改善箇所説明図

基準不適合発生箇所

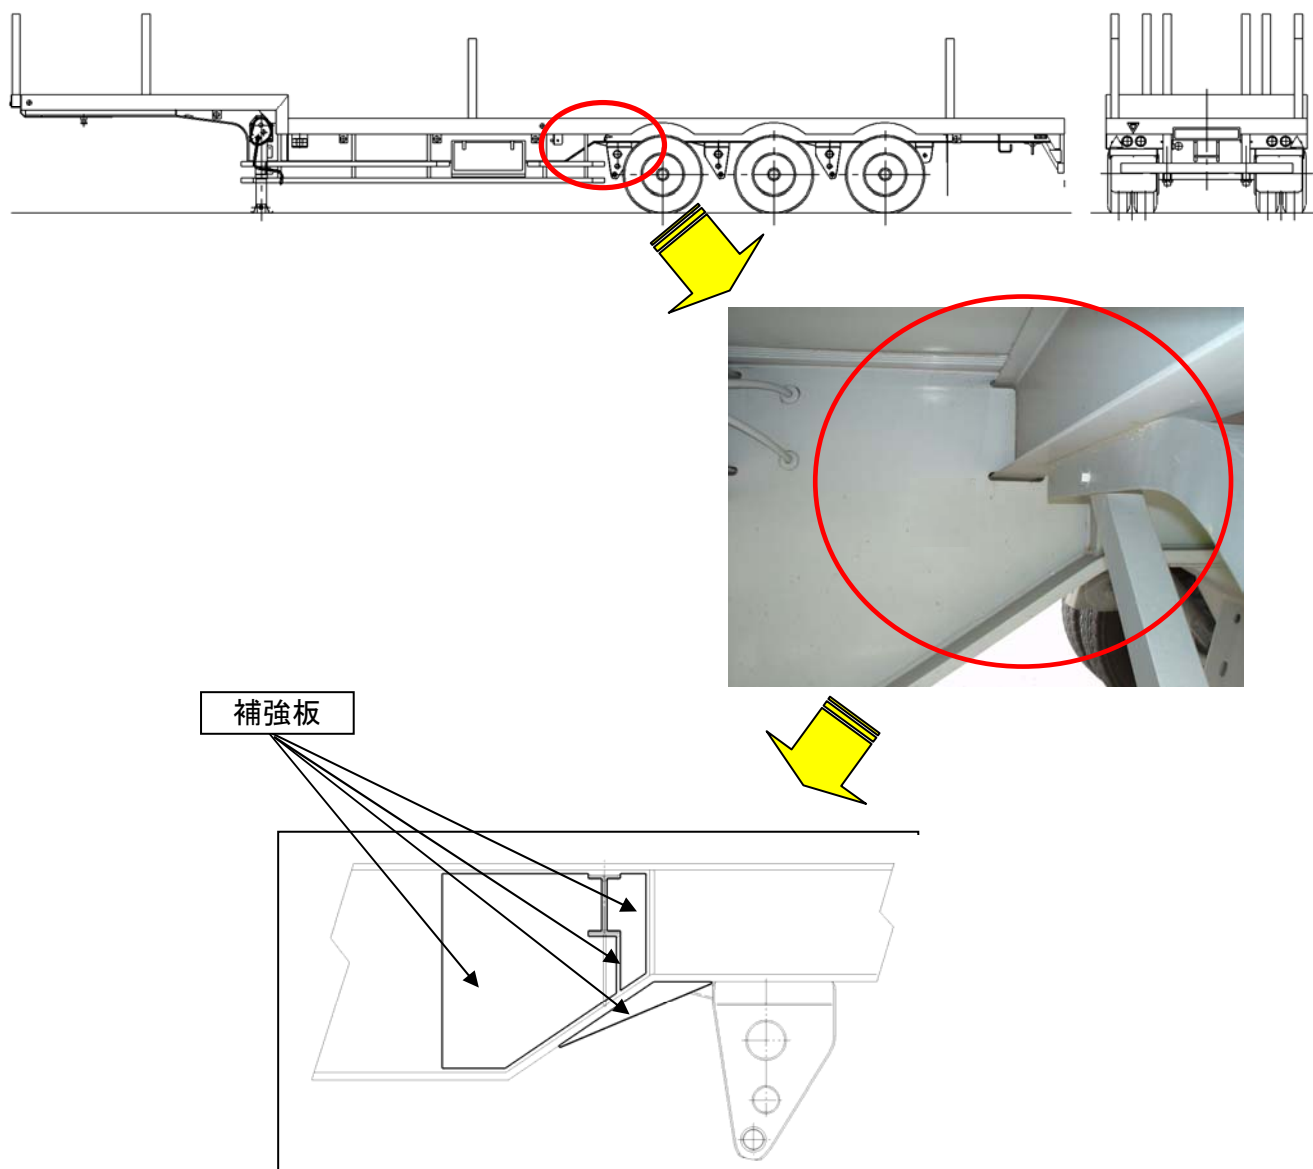
低床3軸バラ積み緩和トレーラにおいて、フレーム強度が不足しているため、第1軸前方のクロスメンバー取付部に亀裂が発生するおそれがある。最悪の場合、走行安定性を損なうおそれがある。

全車両、当該取付部に補強板を追加する。

対策済車両は、最前方スプリングハンガー直前のロアフランジ下面に補強板が取り付けられている。
